Respuesta aclaratoria
DEIA-DEEIA-AC-0126-2706-2023
ESTUDIO DE IMPACTO AMBIENTAL
CATEGORÍA II
PROYECTO

"PLANTA SOLAR FOTOVOLTAICA PENONOMÉ 2"

Promotor
AVANZALIA PANAMÁ, S.A.

Respuesta a nota DEIA-DEEIA-AC-0126-2706-2023

Figura N° 2
Modelo de barrera de amortiguamiento disipadora de energía-filtro

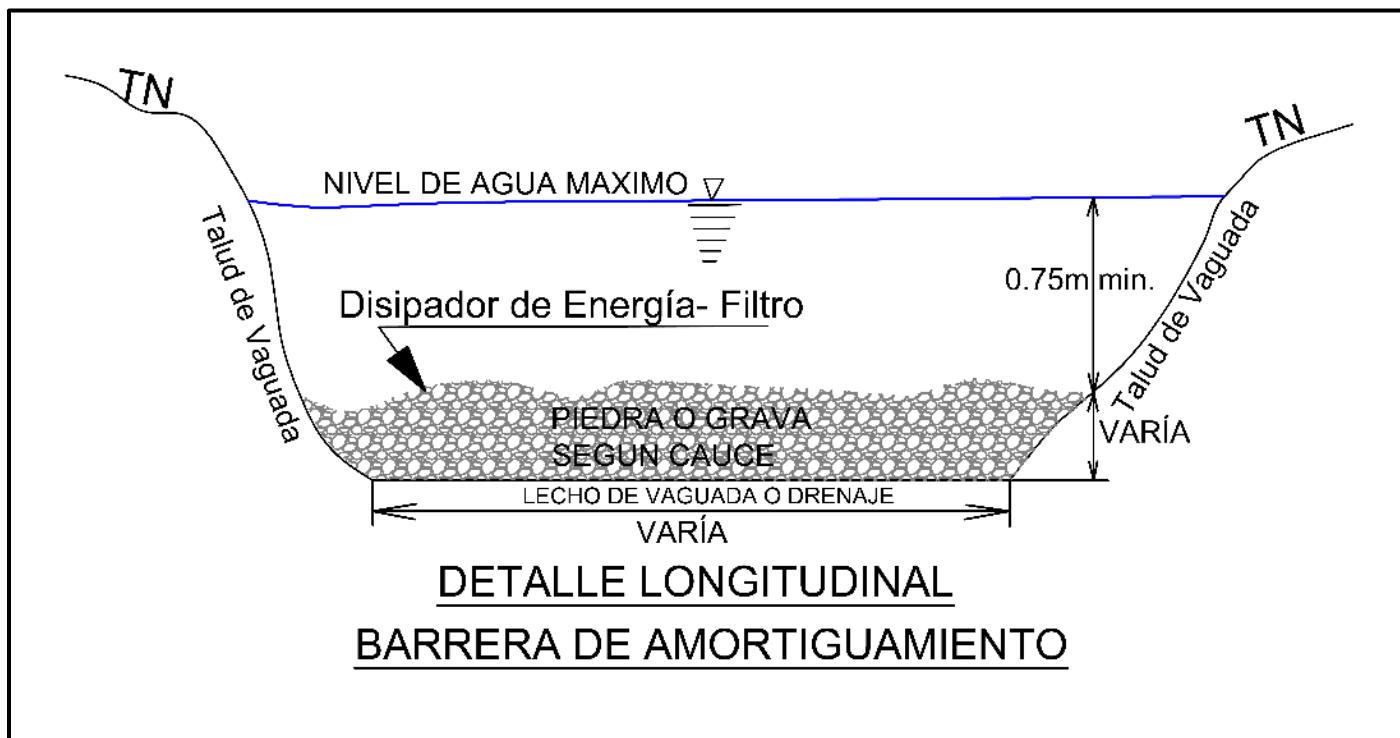
- a. Presentar coordenadas del alineamiento de los cuatro cuerpos hídricos que discurren y colindan con el proyecto.
- b. Presentar coordenadas de la servidumbre de protección de cada uno de los cuerpos hídricos para cada uno de los polígonos que conforma el proyecto, en cumplimiento de la Ley Forestal. Incluir mapa y/o plano legible.
- c. Presentar mapa y/o plano legible donde se visualice el polígono del proyecto, los cuerpos de agua, las infraestructuras (módulos de paneles solares) respecto a la distancia recomendada en los estudios hidrológicos e hidráulicos.
- d. Aclarar descripción y metodología a utilizar para la construcción de las barreras de amortiguamiento perpendicular a lo largo de los drenajes naturales.

Respuesta acápite d: La red de drenaje de para todo el proyecto a desarrollar, se mueve en una topografía con pendiente baja características de esta zona tipo llanura del corregimiento el Coco de Penonomé. En ese sentido la escorrentía va concentrándose de vaguada en vaguada conformando cauces de mayor caudal superficial a medida que se acerca a los cauces de las quebradas, sea intermitente o permanente. Esto claro depende del área de drenaje de cada escorrentía según en ámbito superficial de proyecto. En ese sentido la energía potencial del agua no infiltrada (no

En el caso particular del proyecto que se desarrolla en topografía tendiendo a plana, la velocidad de flujo de escorrentía es relativamente baja, si se comparara con la escorrentía en terrenos de pendiente ondulada, semi ondulada o de pendiente fuerte (topografía con pendientes mayores a 3%). También, para un mejor contexto, la escorrentía depende del balance hídrico superficial, debido a la aportación de la precipitación promedio multianual en las cuencas en estudio. Para la zona con precipitaciones bajas, la escorrentía por ende es baja, no sobrepasando un coeficiente de 0.5. Esto implica que la zona del proyecto no genera volúmenes de agua en tiempo (Q) con valores altos.

Para que el elemento de disipación sea adecuado para su uso en redes de drenaje naturales con agua solo de precipitación pluvial (no quebradas), aparte de garantizar la descarga del caudal máximo, debe cumplir los siguientes requisitos:

- a) Facilidad constructiva.
- b) Facilidad en las operaciones de mantenimiento y limpieza.
- c) No posibilitar el estancamiento total del flujo ni la sedimentación de materiales o lodos.
- d) Facilitar un flujo continuo, tranquilo y homogéneo aguas abajo.
